**Avis de la mission régionale d'autorité environnementale
Projet de construction et d'exploitation d'un parc éolien de quatre machines
commune de Cintegabelle (Haute-Garonne)**

N° saisine : 2021- 9150

Avis émis le 20 juillet 2021

Carte de la zone d'implantation des éoliennes – à gauche projet initial – à droite implantation proposée aujourd'hui - source ENGIE Green – IGN Scan 25

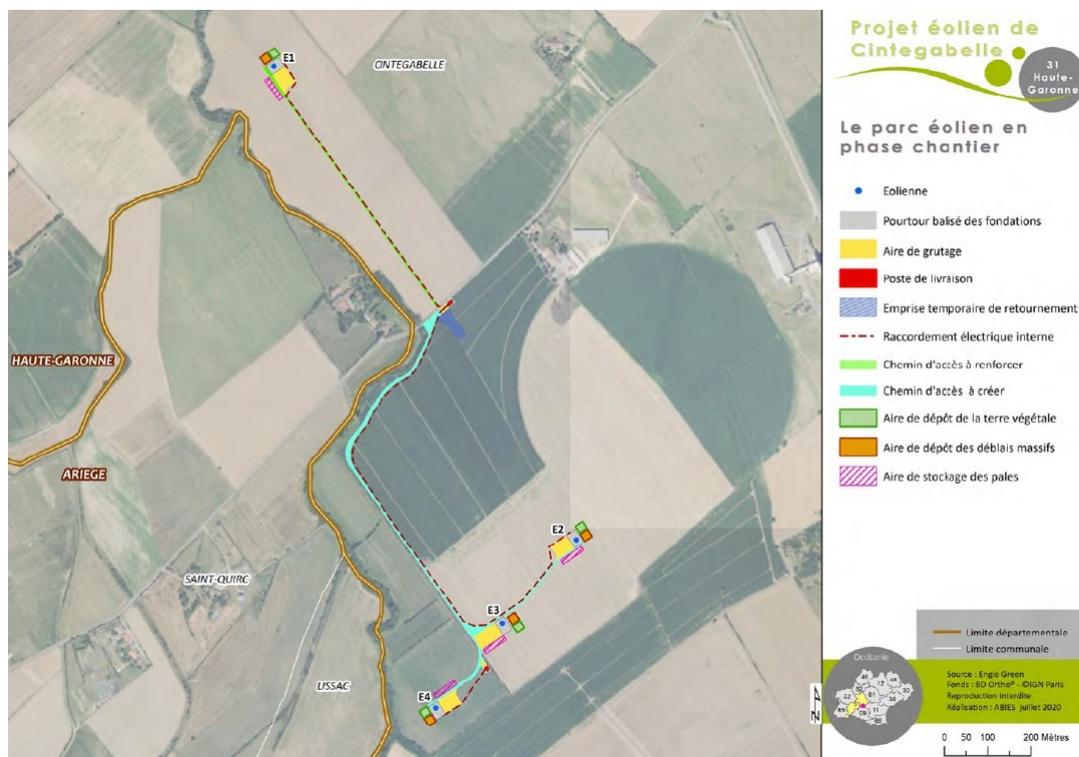
La principale modification consiste à la suppression de l'éolienne présentant le plus d'impacts paysager et pour la faune volante (voir paragraphe ci-dessous) des cinq machines initiales (suppression de la plateforme d'ancrage de l'éolienne). À la marge, le nouveau projet supprime la liaison souterraine qui liait les éoliennes E1 à E2 (environ 130 mètres). Les deux cartes comparatives ci-dessous présentent l'évolution de l'emprise du projet (suppression de l'éolienne la plus à l'ouest dans l'aire d'implantation possible (AIP) du nord).
